## STELLUNGNAHME LP25

Stand 11.2.25

Kommentierung zur „Böhm-Liste“ - **TEIL 1**

**Kommentierung zur „Böhm-Liste“ -TEIL 2**

S. 172/176

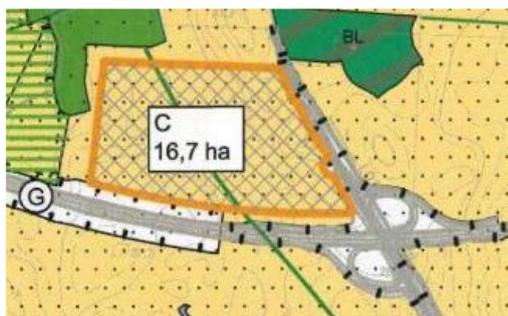
⊗ keinesfalls!

Neu, Grünbrückenentlastung

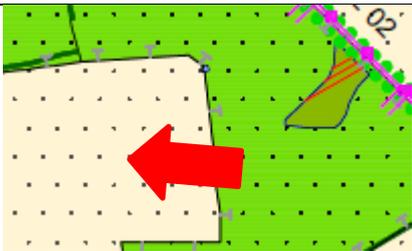
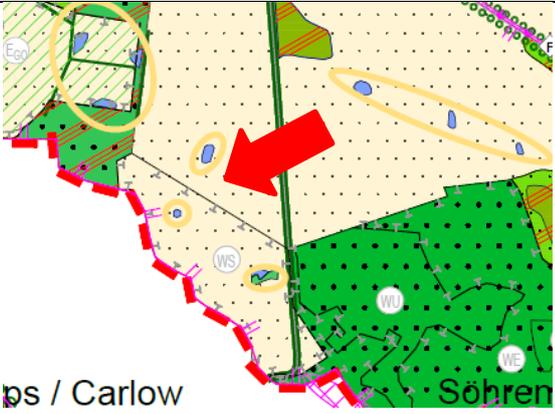
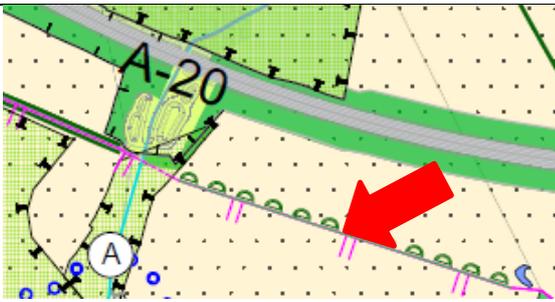
<p>saisonale Wege (Horstschutz) Braken</p>	<p>Wanderweg Braken-Schlagsülsdorf-Gr. Neuleben fehlt, vgl. LP 2004</p>
 <p>Schattin Egg</p>	<p>Wanderweg Schattin – Gr. Neuleben fehlt (2004) Strukturierung Ackerlandschaft durch Knickneuanlagen</p>
	<p>Fehlende Knickstrukturen, Bestand, westlich Boitin Verdichtung Knicknetz nötig</p>
 <p>ps / Carlow Söhren</p>	<p>Ziel Vernetzung von Waldparzellen, weiter Richtung Westen</p>
 <p>A-20 A</p>	<p>Wanderweg Duvennester Krug – Gr. Neuleben fehlt (2004)</p>

<p>Wanderweg inakzeptabel, Ausgleichfläche, unzerschnittene Niederung, Biotopverbund</p>
	<p>Kein geschütztes Biotop, Ausgleichfläche lediglich Randstreifen Schattiner Bach festgesetzt</p>
	<p>Acker. Östlich Duvennest Potentielle Ausgleichfläche, kein Bestand</p>
	<p>Acker. Potentielle Ausgleichfläche östlich erweitern bis Bachlauf, Bestand Grenze Ausgleich unzutreffend</p>

<p>Kein Grünland, Acker Ausgleichsfläche fehlt, kein GL, Wald</p> <p>Sendemast fehlt, grundsätzlich überall darstellen</p>
	<p>Extensivgrünland Bestand Grenze Ausgleichsfläche falsch Wanderweg rechtswidrig, Ausgleich A20, Betretungsverbot (vgl. Maßnahmenblatt) Wanderwegkonzept 2004 nicht berücksichtigt. Grenze NSG geplant überholt</p>
	<p>Extensivgrünland Bestand Grenze NSG geplant überholt Wanderweg so inakzeptabel, Durchschneidung geschützte Biotope Umsetzung FFH-Managementplan darstellen Konfliktdarstellung Lenkungsmaßnahmen entwickeln</p> <p>Flächen „Nationales Naturerbe“, unzureichender Pflegezustand</p>

<p><b>2.2</b>  <b>2.2.1 – Kein Acker, Extensivgrünland – Plan wird geändert (Differenzierung Heide / Offenland?)</b>  <b>2.2.1 – N geplant, kein Bestand - Plan wird geändert, Kennzeichnung N Bestand wird nach Süden verschoben in's NSG Kammerbruch.</b>  <b>2.2.2 – Grenze N geplant ist überholt – Plan basiert auf einer Kartendarstellung des Umweltministeriums aus 2019 und ist daher aktuell. Im Bereich des Duvennester Moores gibt es geringfügige Abweichungen, die redaktionell angepasst werden.</b></p>
	<p><b>2.3</b>  <b>2.3.1 – Ehem. Waldhotel, Darstellung „Sondergebiet“ einfügen</b>  <b>Im LP 25 werden Siedlungsflächen nicht unterschieden, das erfolgt im F-Plan</b></p>
	<p><b>2.4 – Kein Acker, Obstwiese - Plan wird geändert</b></p>

<p><b>2.5 – Wanderweg Braken-Schlagsülsdorf-Gr. Neuleben</b> fehlt, vgl. LP 2004                  IM LP 2004 nicht enthalten.                  Idee wird aufgegriffen, als sinnvolle Wegeergänzung in Richtung Schlagsülsdorf (ACHTUNG: saisonale Wegesperrung wegen Horstschutzzone)</p>
	<p><b>2.6</b>  <b>2.6.1 – Wanderweg Schattin – Gr. Neuleben</b> fehlt, siehe hierzu Plan 2004                  Abwägung erforderlich: <b>3 parallele Wege Ost-West?</b>                  Klärung im Termin (u.: Konfliktvermeidung Horstschutz!)  <b>2.6.2 – Strukturierung Ackerlandschaft</b> durch Knickneuanlagen                  Ist bereits im LP 25 enthalten (entlang der Nutzungsgrenzen / Ackerschläge)</p>
	<p><b>2.7</b>  <b>2.7.1 – Fehlende Knickstrukturen</b>, Bestand, westlich Boitin - <b>wird geprüft / im Plan ergänzt</b>  <b>2.7.2 – Verdichtung Knicknetz</b> nötig                  Knicknetz vergleichsweise dicht bereits vorhanden, <b>Ergänzung des Bestandes, soweit noch unvollständig.</b></p>

<p><b>2.8 – Ziel Vernetzung von Waldparzellen</b>, weiter Richtung Westen                  Darstellung „WS“ zeigt Zielsetzung: <b>Waldmehrung durch Sukzession.</b> Die Vernetzung der Waldparzellen wird insofern bereits als Ziel des LP formuliert.</p>
	<p><b>2.9 – Wanderweg Schattin – Gr. Neuleben</b> fehlt (2004)                  Siehe 2.6</p>

<p><b>2.10 – Wanderweg inakzeptabel</b>, Ausgleichfläche, unzerschnittene Niederung, Biotopverbund  <b>Weg entfällt</b></p>
	<p><b>2.11 – Kein geschütztes Biotop</b>, Ausgleichfläche lediglich Randstreifen Schattiner Bach festgesetzt  <b>Plan wird angepasst</b></p>
	<p><b>2.12 – Acker. Östlich Duvennest</b>  <b>Potentielle Ausgleichfläche</b>, kein Bestand  <b>Acker: bestätigt (siehe unterlegte Plandarstellung). Zugleich Widmung als Ausgleichfläche (für A 20) – Plan korrekt</b></p>
	<p><b>2.13 – Acker</b>  <b>Potentielle Ausgleichfläche</b> östlich erweitern bis Bachlauf, Bestand Grenze Ausgleich unzutreffend  <b>Widmung als Ausgleichfläche (für A 20)</b>  <b>Erweiterung bis an den Bach: sinnvoll, wird aufgegriffen, falls dies nicht dem Flächenumfang der A20-Ausgleichsfläche widerspricht.</b></p>

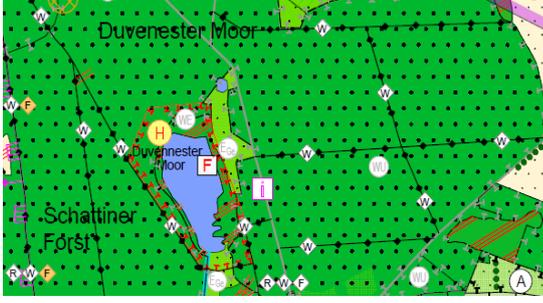
<p>Vollständige NSG-Ausweisung Waldflächen (Binnendünen) FFH-Gebiete zusammenführen</p>
	<p>Ausgleichsfläche, Bestand, kein Grünland, Wald Östl. Pellmoor Waldbildung bis an L 02, Vernetzung mit Ausgleich Industriegebiet</p>
	<p>Potentielle Bauflächen Gewerbe nicht dargestellt, siehe Machbarkeitsstudie Abwägung mit S24 Komplettierung Eingrünung A20 östl. Abfahrt</p>
	<p>Kleinstfläche Gewerbegebiet, überwiegend Industriegebiet Umgriff Ausgleichsfläche zu klein, tlw. nicht umgesetzt (Pflanzungen), vgl. B 12</p>

<p>2.17</p> <p>2.17.1 – Vollständige NSG-Ausweisung Waldflächen (Binrendünen) – Vorschlag: diese Anregung an die UNB / das Umweltministerium weitergeben zur Prüfung.</p> <p>2.17.2 – FFH-Gebiete zusammenführen – Vorschlag: diese Anregung an die UNB / das Umweltministerium weitergeben zur Prüfung</p>
	<p>2.18</p> <p>2.18.1 – Ausgleichsfläche, Bestand, kein Grünland – Plan wird angepasst</p> <p>2.18.2 – Wald Östl. Pellmoor Waldbildung bis an L 02, Vernetzung mit Ausgleich Industriegebiet – Hinweis: die L 02 ist im Planausschnitt nicht zu sehen, sie verläuft „rechts“ also östlich des Pellmoors. Siehe Planausschnitt zu 2.19.</p> <p>Vorschlag wird aufgegriffen: Darstellung im Plan als Ackerfläche (Bestand) mit Zielsetzung Waldneuanlage (neues Zeichen: „W+“). Maßnahme Wald auch im Zusammenhang mit dem Eintrag von Dünger- und Pflanzenschutzmittel in das Pellmoor (Topographie!) begrüßenswert, der so vermieden werden kann.</p>

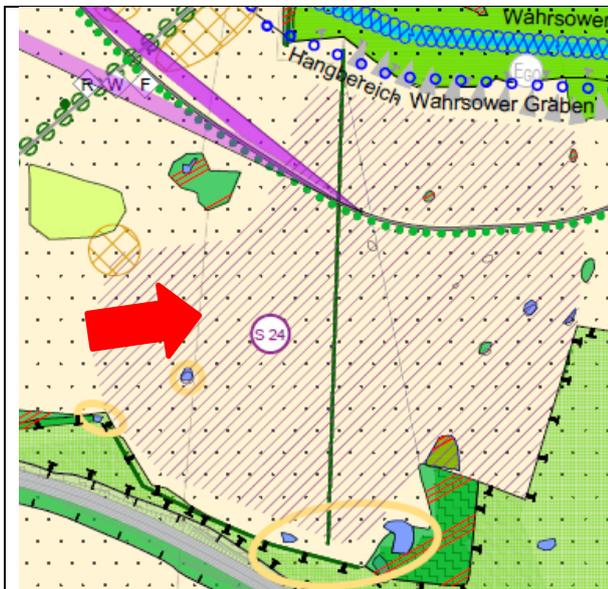
Abgrenzung S24 widerspricht F-Plan  
 Widerspruch LRP, unzerschnittene Landschaftsräume, Biotopverbund, Blickachse HL, RRP über 20 Jahre alt, überholt  
 Konfliktdarstellung deshalb textlich nötig

Durchgehend 100m breiter Biotopverbundstreifen Wald nördlich A20, Pellmoor/Schattiner Forst (siehe L-Plan 2004), Anbindung Wildtunnel (Sackgassenbildung vermeiden)

B13 Alleepflanzung festgesetzt, z.T. nicht umgesetzt

Westlich Waldbildung bis an Sichtachse, Vernetzung Biotopinseln, Rest Grünland (Ausgleich geplant)

Festsetzung Ausgleichsflächen/potentielle fehlt (B13) beiderseits Erschließungsstraße

2.21.1 – Abgrenzung S24 widerspricht F-Plan Widerspruch LRP, unzerschnittene Landschaftsräume, Biotopverbund, Blickachse HL, RRP über 20 Jahre alt, überholte Konfliktdarstellung deshalb textlich nötig

2.21.2 – Durchgehend 100m breiter Biotopverbundstreifen Wald nördlich A20, Pellmoor/ Schattiner Forst (siehe L-Plan 2004), Anbindung Wildtunnel (Sackgassenbildung vermeiden)

2.21.3 – B13 Alleepflanzung festgesetzt, z.T. nicht umgesetzt – Nicht umgesetzte Maßnahmen (hier Baumreihe Nordseite) werden unter Defizite, im Textkapitel 3.3, ergänzt und im Plan LP 25 dargestellt.

2.21.4 – Westlich Waldbildung bis an Sichtachse, Vernetzung Biotopinseln, Rest Grünland (Ausgleich geplant)

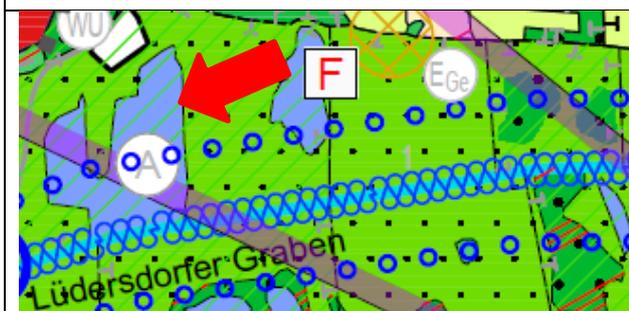
Festsetzung Wald größer (B13)  
 Keine Gärten, Wald/Grünland als Bestand

Kein B-Plan in Aufstellung

Mehr Durchlässe zu entfernen

S6 inakzeptabel. Bisläng Landschaftsfuge, muss bleiben (siehe 2004, Begründung)  
 Altlast kennzeichnen  
 S7 bis Bahn erweitern

2.22.2 – Festsetzung Wald größer (B13) – Plandarstellung am Bestand orientiert. Anpassen an abstrakte Rechteckform sinnvoll?!

2.22.3 – Keine Gärten, Wald/Grünland als Bestand – Plan wird angepasst.

2.22.4 – Kein B-Plan in Aufstellung – Plan müsste angepasst werden (Klärung, Mail AmtSB-Land Januar 2025).

2.22.5 – Mehr Durchlässe zu entfernen – Wo genau?

2.23.1 – S6 inakzeptabel. Bislang Landschaftsfuge, muss bleiben (siehe 2004, Begründung) – Abwägung erforderlich. Qualifiziertes Städtebaulich / Landschaftliches Konzept für die Gesamtsituation empfehlenswert.

2.23.2 – Altlast kennzeichnen – Plan wird ergänzt, zusätzliches Planzeichen (gibt es noch weitere Altlastenflächen in der Gemeinde?).

2.23.3 – S7 bis Bahn erweitern – Vorschlag sollte aufgegriffen werden (parallel auch im „Steckbrief“ zu S 7)

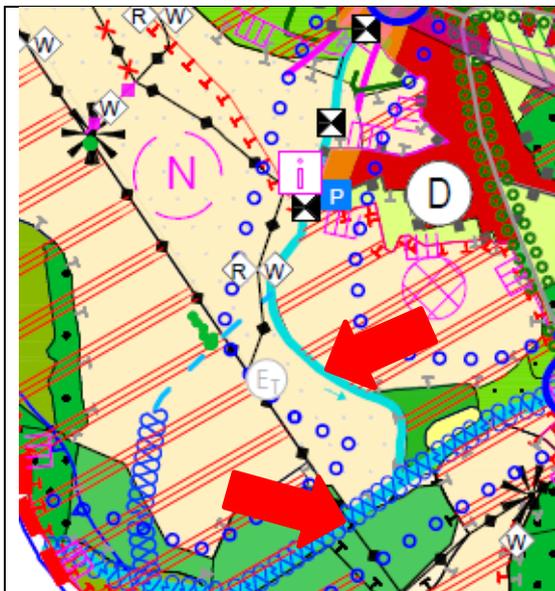
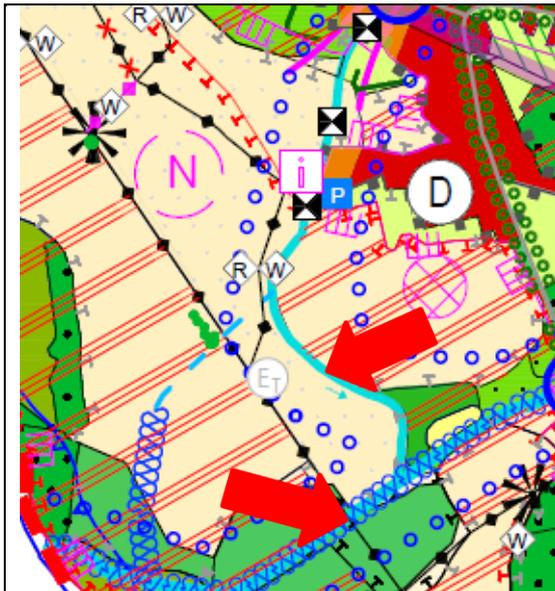
Geschützte Biotope in Niederung unvollständig dargestellt  
 Niedermoor, Vernässung

2.24.1 – Geschützte Biotope in Niederung unvollständig dargestellt – Plan wird ergänzt

2.24.2 – Niedermoor, Vernässung – wo genau, Vorschlag?

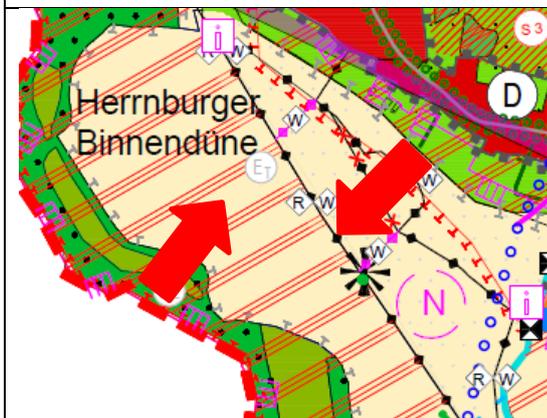
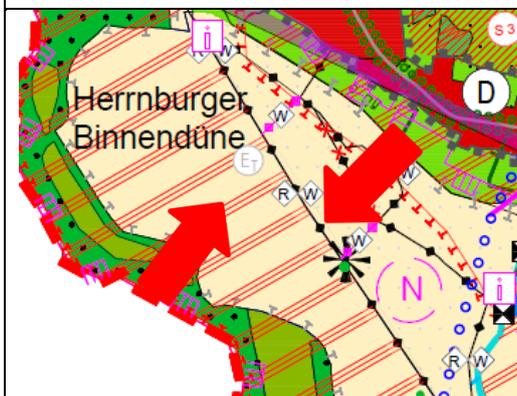
Palinger Bach durchgehend zu renaturieren, Öffnung Unterlauf, vgl. 2004  
 Bauwerke zu entfernen, im Unterlauf markieren

Prüfung Wiederherstellung Mühlenteich (Gemeindegrundstück) nördlich L02 (Puffer)

2.25  
 2.25.1 – Palinger Bach durchgehend renaturieren, Öffnung Unterlauf, vgl. 2004 – **Plan wird ergänzt**  
 2.25.2 – Bauwerke zu entfernen, im Unterlauf markieren – **Plan wird ergänzt – Wo genau?**  
 2.25.3 – Prüfung Wiederherstellung Mühlenteich (Gemeindegrundstück) nördlich L02 (Puffer) – **Wo genau?**

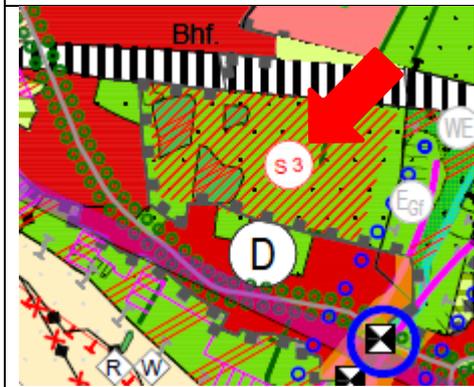
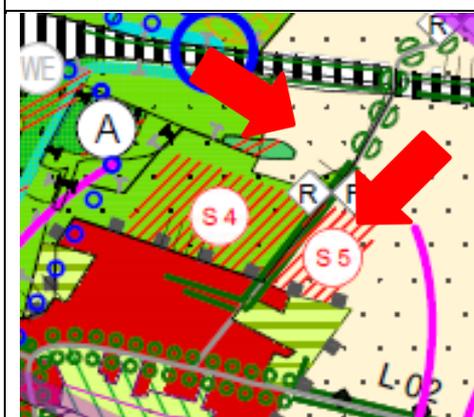
Kennzeichnung Ausgleichsfläche (B 6a) fehlt (nicht umgesetzt)  
 Westl. Wanderweg so inakzeptabel, Durchschneidung Ausgleichsfläche  
 Umsetzung Managementplan FFH, Maßnahmen darstellen  
 Konfliktdarstellung

S3 inakzeptabel, bereits abgelehnt

2.26  
 2.26.1 – Kennzeichnung Ausgleichsfläche (B 6a) fehlt (nicht umgesetzt)  
 2.26.1 – Westl. Wanderweg so inakzeptabel, Durchschneidung Ausgleichsfläche – Zielsetzung Wanderweg: Naturerleben / Einbindung in vorhandenes Wegenetz (vgl. 2.16)  
 2.26.1 – Umsetzung Managementplan FFH, Maßnahmen darstellen – weitere Klärung im Termin mit T. Böhm  
 2.26.1 – Konfliktdarstellung – siehe Text, u.a. Seite 128, 166 sowie Kapitel 8.13.12, S. 180, vgl. auch Punkt 2.16.5.

2.27 – S3 inakzeptabel, bereits abgelehnt – wird geprüft („Steckbrief“ zu S 3)

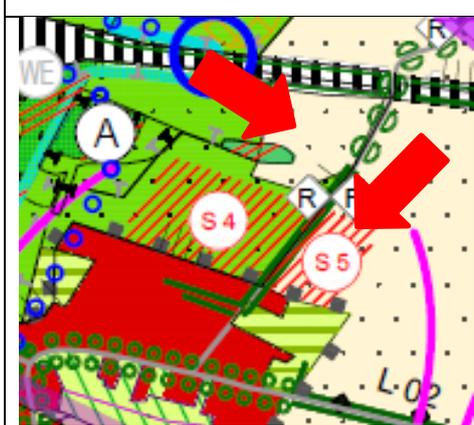
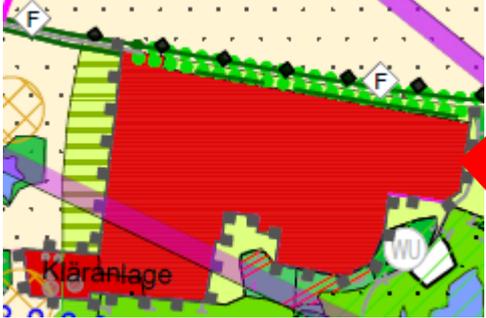
S4, S5 inakzeptabel. Beeinträchtigung Biotopverbund parallel Bahn, Isolierung Westteil Landschaftsfuge nördl. L02 in Grünland umwandeln  
 Kein Acker, westl. Straße Grünland

2.28 –  
 2.28.1 – S4, S5 inakzeptabel. Beeinträchtigung Biotopverbund parallel Bahn, Isolierung Westteil – **Abwägung erforderlich.**  
 2.28.2 – Landschaftsfuge nördlich L02 in Grünland umwandeln – **Wo genau?**  
 2.28.2 – Kein Acker, westl. Straße Grünland – **Plan wird ergänzt**

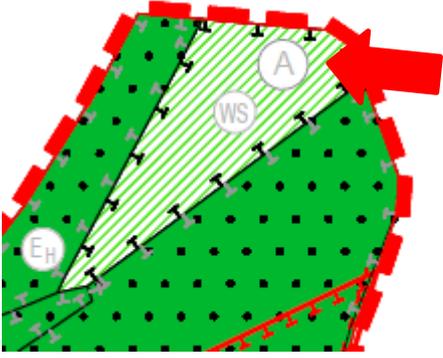
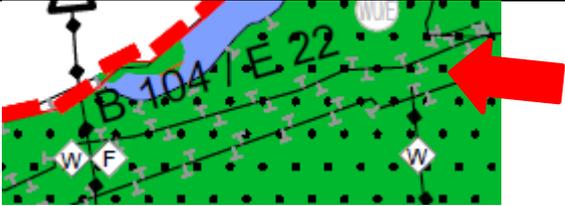
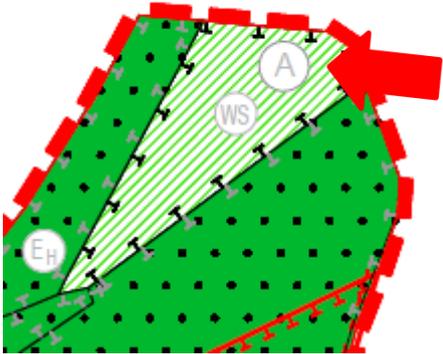
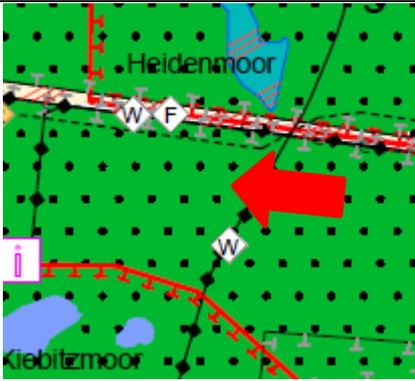
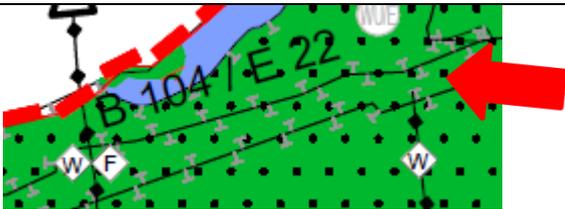
<p>Darstellung laut F-Plan „Gewerbe“, als Planungsziel darstellen</p>
	<p>Waldentwicklung in Landschaftsfuge, Kläranlage bis an L02</p>
	<p>Aufforstung fehlt Beiderseits K1 Strukturbildung nötig, Verbund Einzelelemente</p>
	<p>Kein Acker, Grünland</p>
	<p>Niedermoor als Retentionsfläche, potentielle Ausgleichsfläche festsetzen Ziele Moorentwicklung berücksichtigen (Vorgabe u.a. BNatSchG, Landsch.rahmenplan, EU) Siehe Klimaanpassung</p>

<p>Ackerflächen mit Gefälle zum Palingener Bach in Grünland umwandeln, potentielle Ausgleichsflächen Wind/Wasserosionsgefährdet</p> <p>Mühlenweg für Kfz-Verkehr sperren</p>
	<p>S17 inakzeptabel</p>
	<p>Beseitigung illegaler und landschaftsbildbelastender Bebauung (Container, Schuppen) westlich Palingener Mühle (LSG) als Ziel darstellen</p>
	<p>Kein Acker, Grünland, nordöstl Palingen</p>

<p>Wald bereits Bestand, Ausgleichswert prüfen</p>
	<p>FFH-Gebiete zusammenfassen Managementplan umsetzen</p>
	<p>B 104 exakt darstellen (topograph.)</p>

<p><b>2.34</b>                  2.34.1 – Ackerflächen mit Gefälle zum Palingen Bach in Grünland umwandeln, potentielle Ausgleichsflächen – <b>Vorschlag wird aufgegriffen</b>                  2.34.2 – Wind / Wassererosionsgefährdet – <b>siehe 2.34.1</b>                  2.34.3 – Mühlenweg für Kfz-Verkehr sperren – <b>Nicht Gegenstand des LP.</b></p>
	<p><b>2.35 – S17 inakzeptabel – Anpassung „Steckbrief“ S 17 empfehlenswert.</b></p>
	<p><b>2.36 – Beseitigung illegaler und landschaftsbildbelastender Bebauung (Container, Schuppen) westlich Palingener Mühle (LSG) als Ziel darstellen – Nicht Gegenstand des LP.</b></p>
	<p><b>2.37 – Kein Acker, Grünland, nordöstlich Palingen – Plan wird angepasst</b></p>

<p>2.38                  2.38.1 – Wald bereits Bestand – Plan wird angepasst                  2.38.2 – Ausgleichswert prüfen – Was ist damit gemeint?</p>
	<p>2.39                  2.39.1 – FFH-Gebiete zusammenfassen – Flächenumfang, wer ist dafür verantwortlich?                  2.39.2 – Managementplan umsetzen – Was ist damit genau gemeint?  <b>Hinweis:</b>                  Die Managementplänen (MP) betreffen die 3 FFH-Gebiete:                  • „Moore in der Paligner Heide“                  • „Herrnburger Binnendüne u. Duvennester Moor“                  • „Braken bei Utecht“                  Die Maßnahmen daraus werden im <b>Textteil, Kapitel 6.1.5</b> ausführlich erläutert. Vgl. hierzu auch Punkt 1.12 in TEIL 1.</p>
	<p>2.40 – B 104 exakt darstellen (topographisch) – Plangrundlage wurde bereits eingefügt.</p>

Verfahrensvorschlag Abgrenzung NSG Wakenitzniederung:

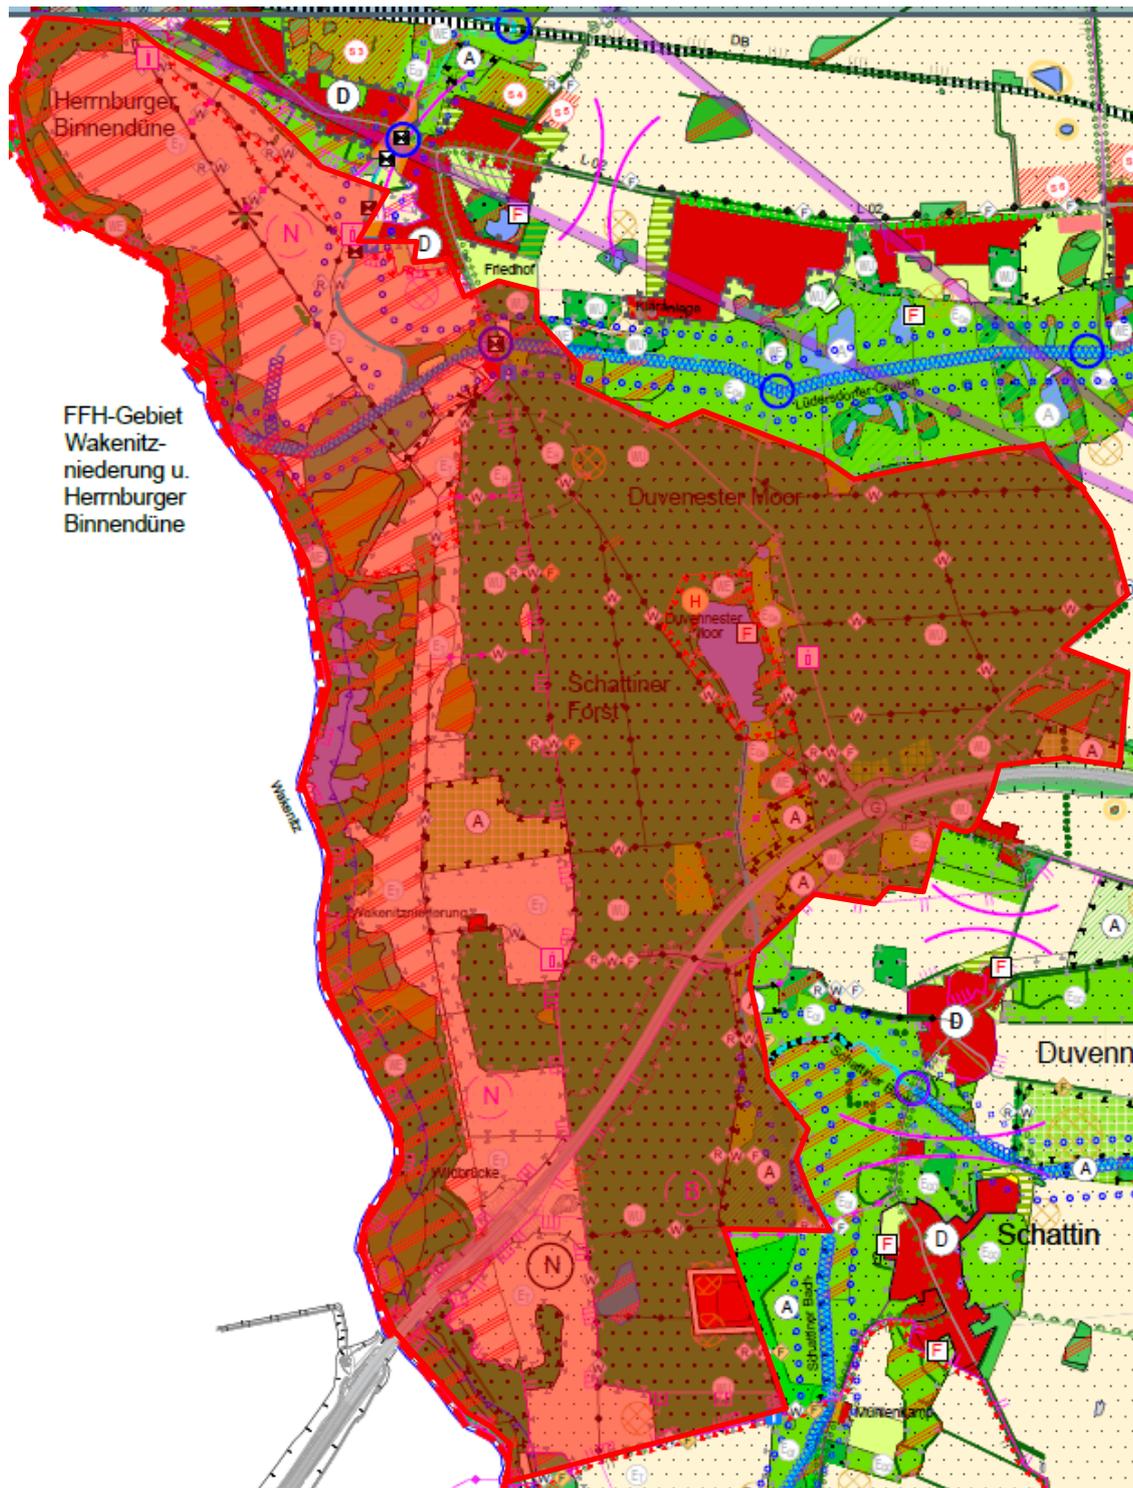
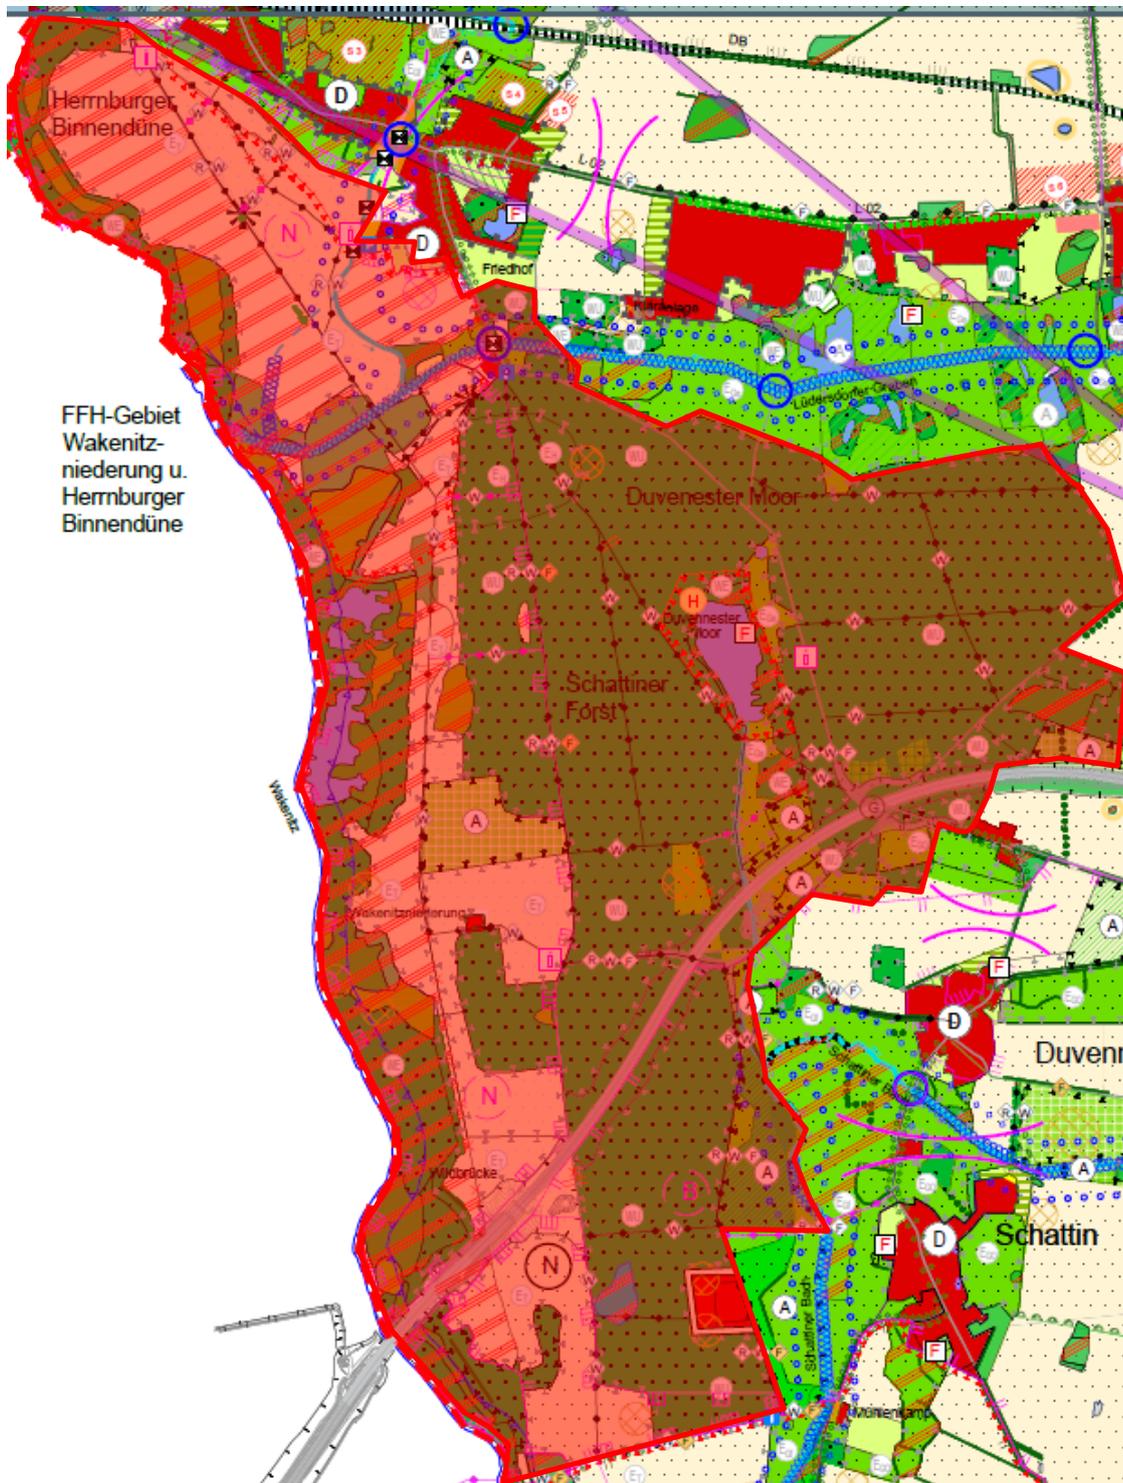
Waldflächen = Binnendünen

2.41 – Verfahrensvorschlag Abgrenzung NSG Wakenitzniederung – Abwägung erforderlich
